リコール届出一覧表

リコール届出日：令和 07 年 03 月 12 日

リコール届出番号	外-3945	リコール開始日	令和 07 年 03 月 12 日
届出者の氏名又は名称	Stellantis ジャパン株式会社 代表取締役社長 成田 仁	製作国 ： フランス共和国 製作者名 ： Automobiles PEUGEOT 問い合わせ先 ： 専用フリーダイヤル ： TEL：0120-840-240 製作者名 ： Automobiles CITROEN 問い合わせ先 ： 専用フリーダイヤル ： TEL：0120-55-4106 ホームページ ： https://www.stellantis.jp	
不具合の部位（部品名）	電気装置（バッテリーマネージメントユニット）		
基準不適合状態にあると認める構造、装置又は性能の状況及びその原因	駆動用バッテリーのバッテリーマネージメントユニットにおいて、バッテリーから送信される無効な信号を不具合と誤判定することがある。そのため、警告灯が点灯し、警告メッセージが表示されると共に駆動電源が遮断され、走行不能となるおそれがある。		
改善措置の内容	全車両、バッテリーマネージメントユニットのソフトウエアを対策プログラムに更新する。		
不具合件数	0 件	事故の有無	なし
発見の動機	本国からの情報による。		
自動車使用者及び自動車特定整備事業者に周知させるための措置	・使用者：ダイレクト メール等で通知する。 ・自動車特定整備事業者：対象台数が少数であり全ユーザーを把握しているので、周知のための措置はとらない。 ・弊社ホームページに掲載する。

改 善 箇 所 説 明 図

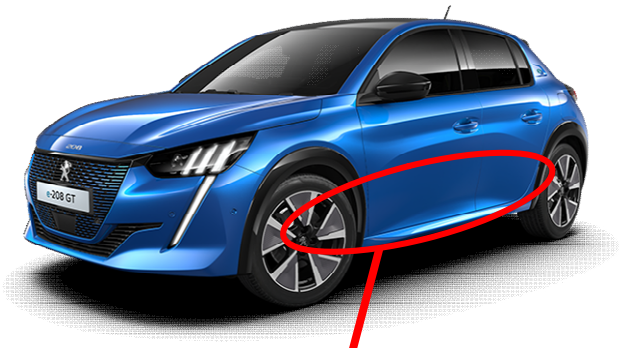
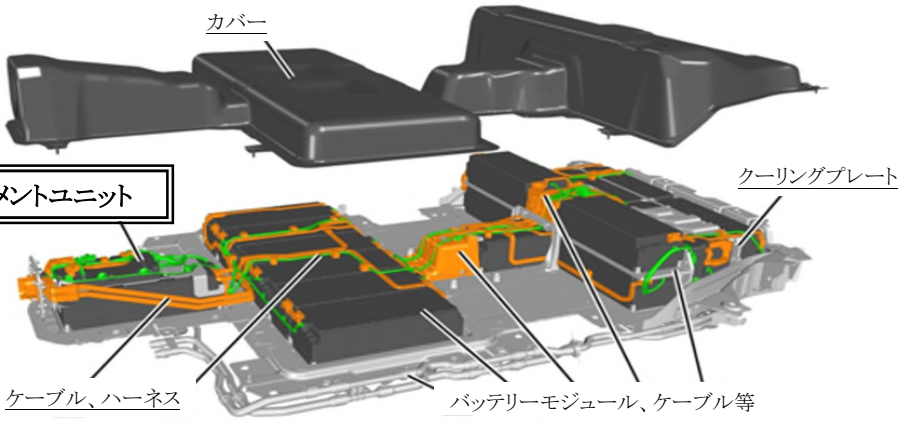
駆動用バッテリーのバッテリーマネージメントユニットにおいて、バッテリーから送信される無効な信号を不具合と誤判定することがある。そのため、警告灯が点灯し、警告メッセージが表示されると共に駆動電源が遮断され、走行不能となるおそれがある。

全車両、バッテリーマネージメントユニットのソフトウエアを対策プログラムに更新する。
